Drehzahlmesser für ROTAX 447 UL SCDI

Diese Information betrifft nur **ROTAX 447 UL** Motoren mit kontaktloser SCDI Zündung. Mit Einführung des MZ-Generators (ROTAX Teile-Nr. 996 833) ab Motor Nr. **3,910.411** ist kein zusätzlicher Vorschaltwiderstand zum Betrieb des Drehzahlmessers (ROTAX Teile-Nr. 966 074) mehr nötig.

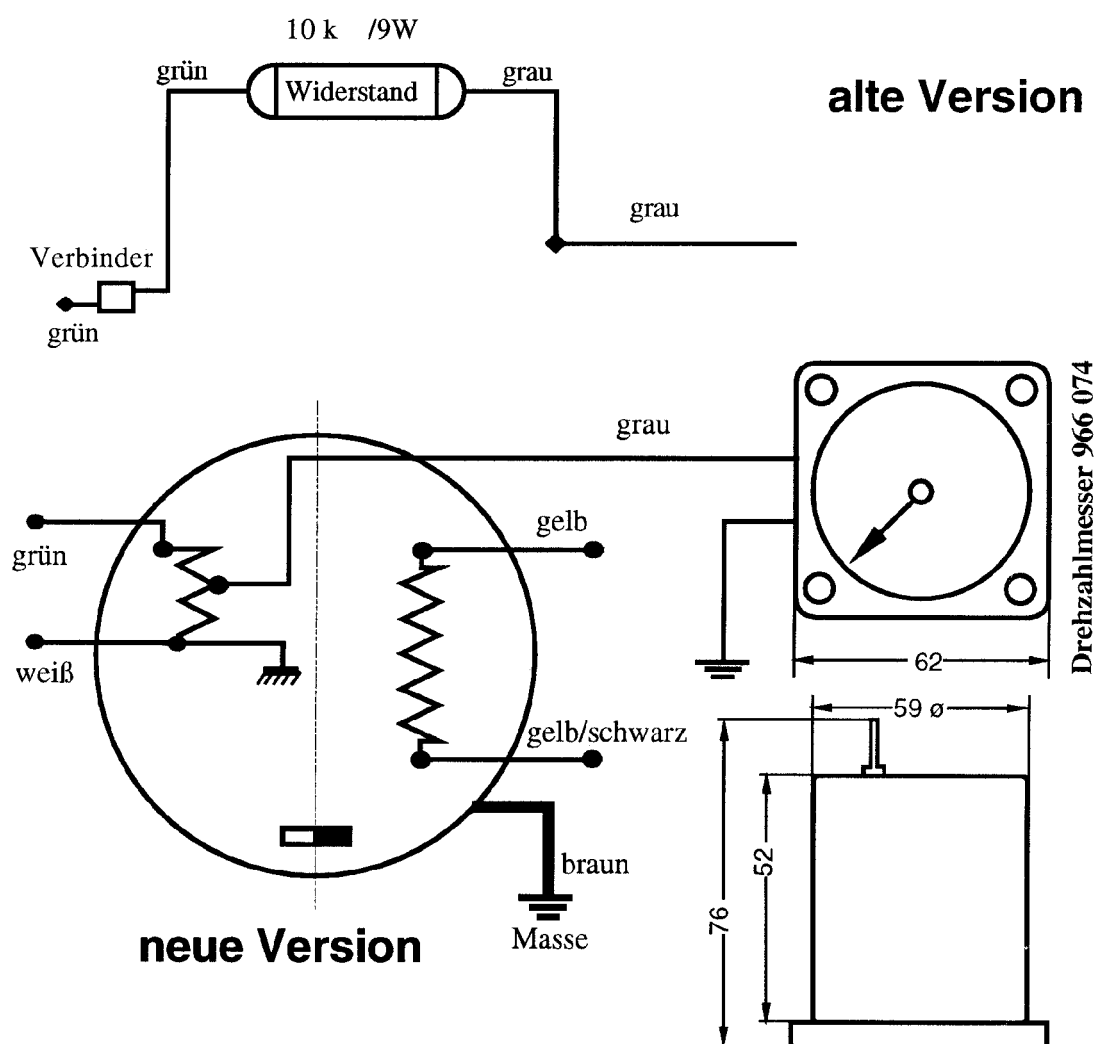
Der Drehzahlmesser wird direkt an das graue Kabel angeschlossen.

Damit ist die Service Information 7 UL 91 für die Type 447 UL SCDI ungültig.

- ◆ **HINWEIS:** Wie aus dem Schaltplan ersichtlich, ist keine zusätzliche Außenversorgung notwendig. Den Drehzahlmesser niemals direkt an den Zündkreis oder die Lichtspule, sondern immer an die Mittelpunktanzapfung (grau) der Ladespule anschließen.
